阿拉善左旗长城B区新建停车场工程

工程做法变更说明

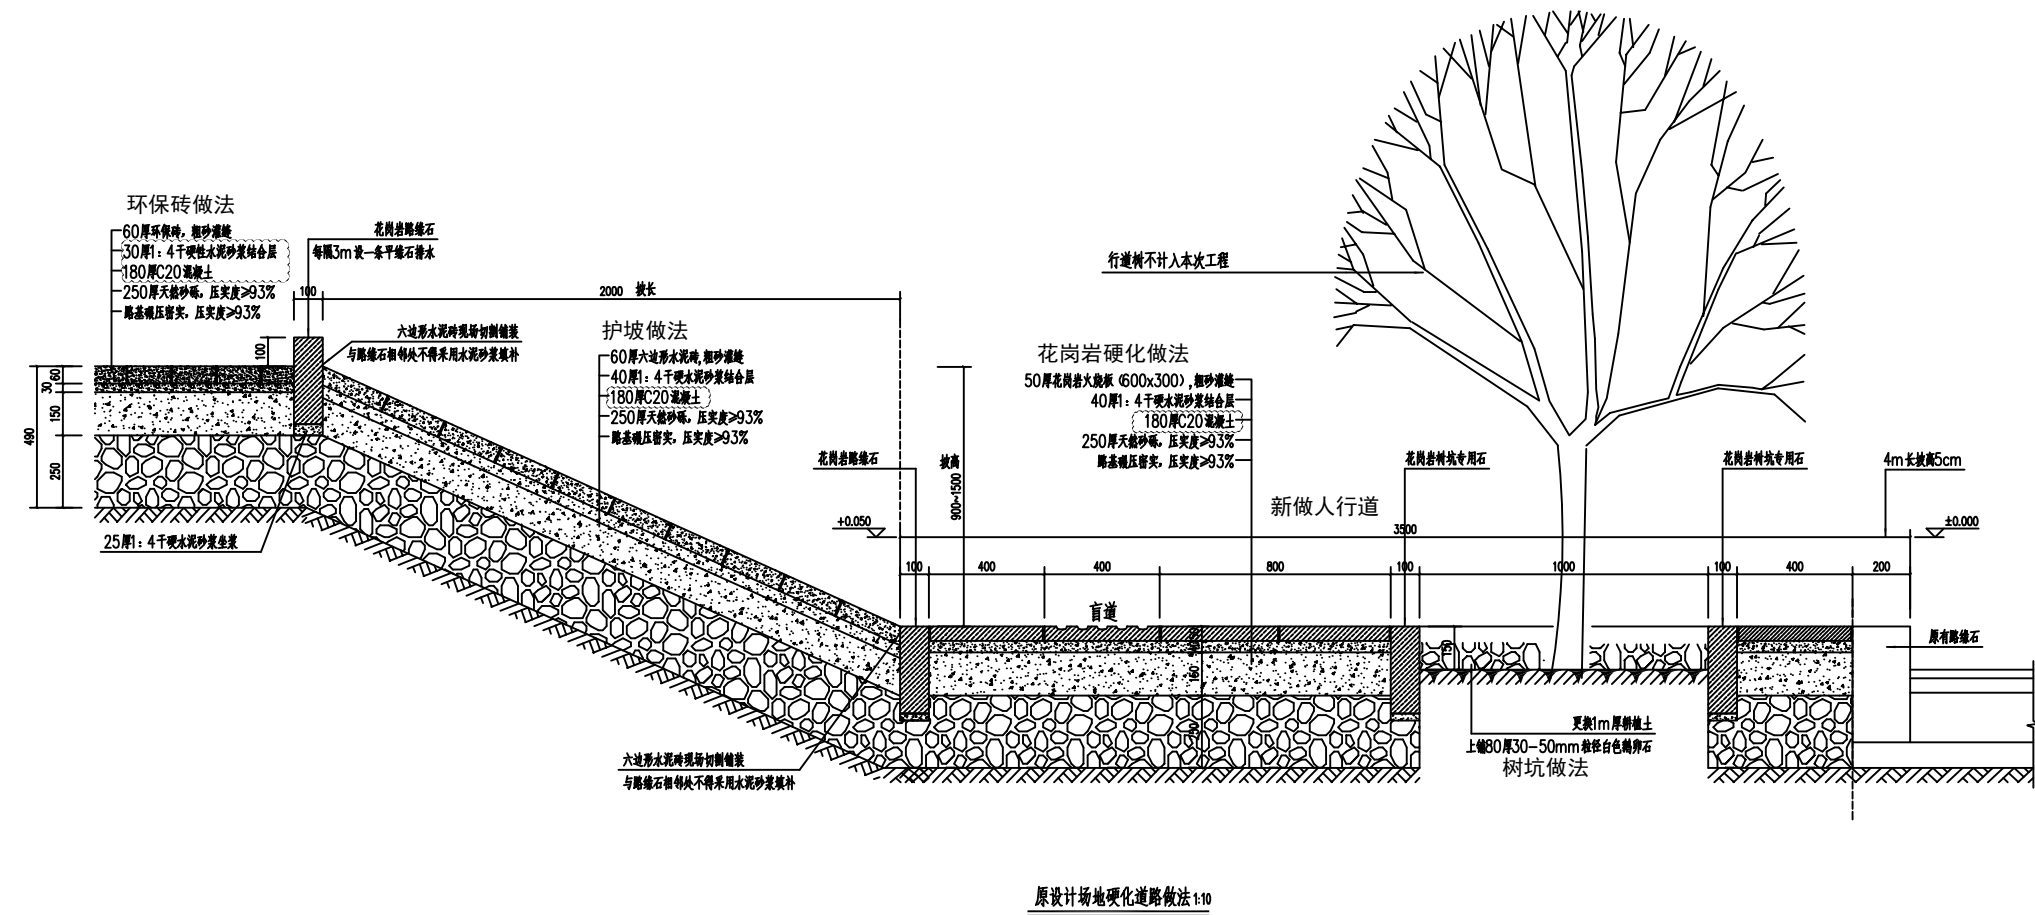
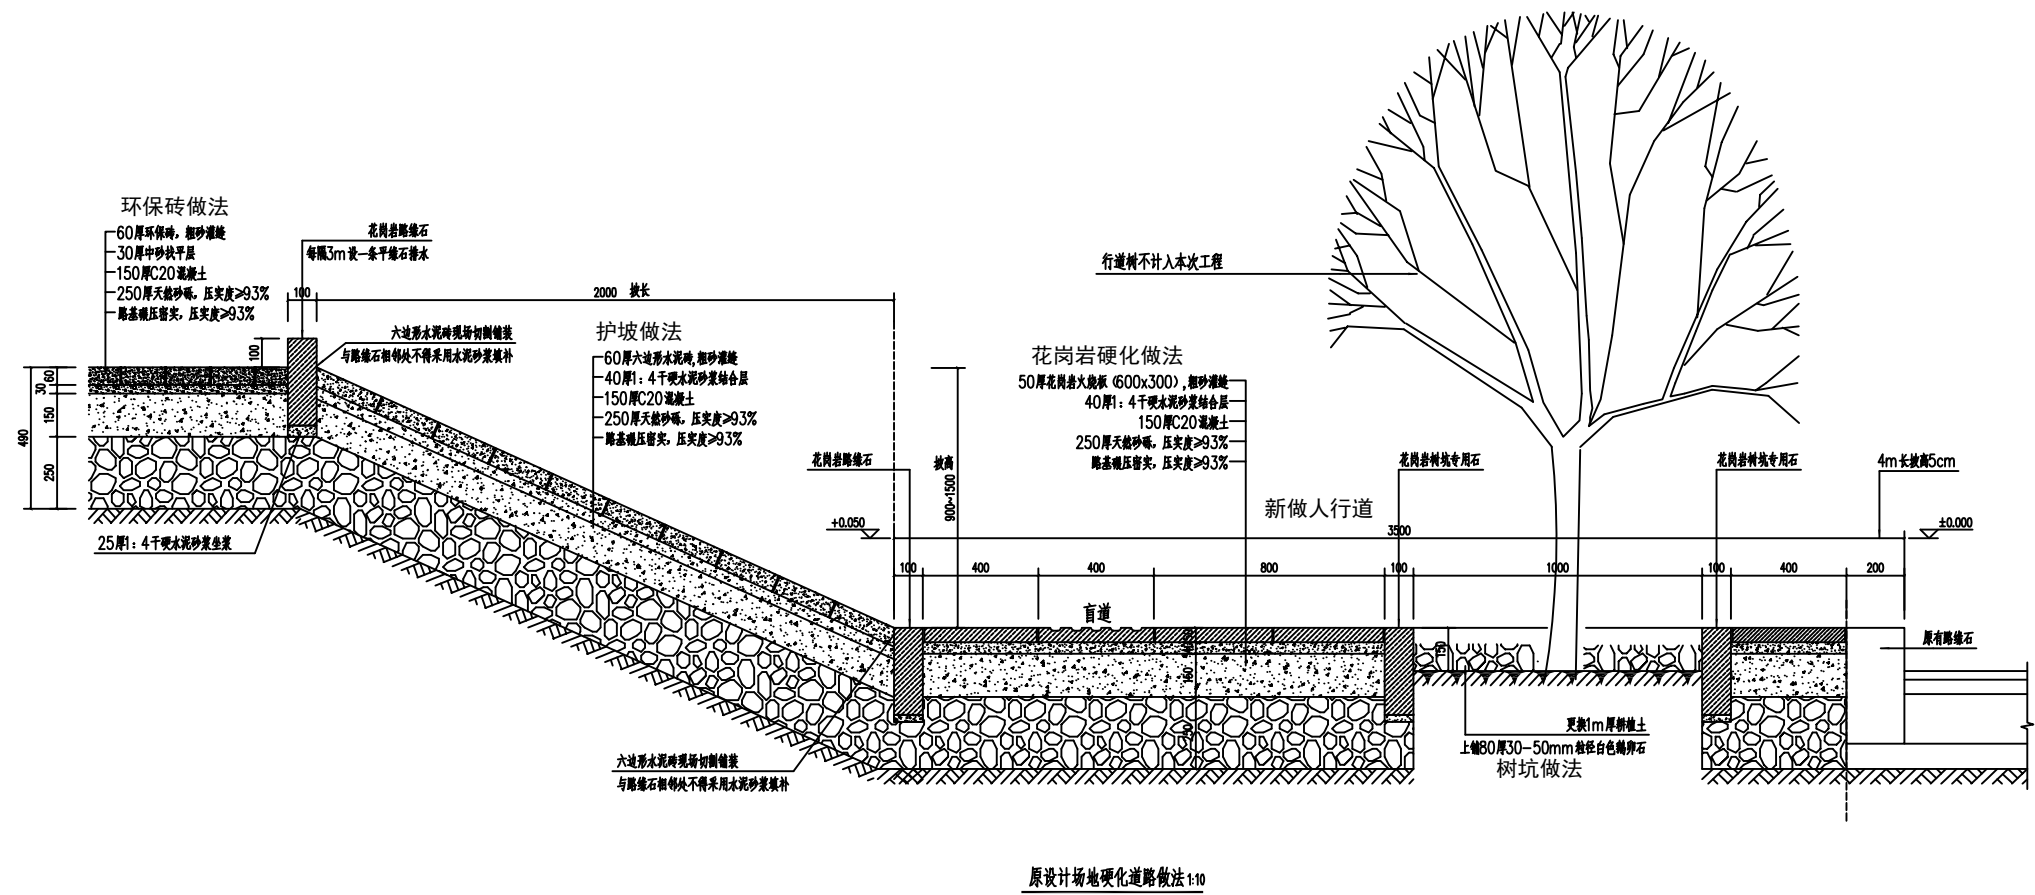
1. 原设计中车档缺失，现补充增加南侧沿路车档，车档样式详17J927-1-3-5-1车档（长式）布置图， L为1.5米，车档长度为两米。车档安装节点详图见17J927-1-3-6-1装置车档立面图（用于长式），共计128个。
2. 原工程做法中环保砖、护坡以及花岗岩混凝土垫层为150厚C20混凝土，现改为180厚C20混凝土垫层。环保砖做法中30厚中砂找平层，改为30厚1:4干硬性水泥砂浆结合层，其它做法不变动，变更前后做法如下图：
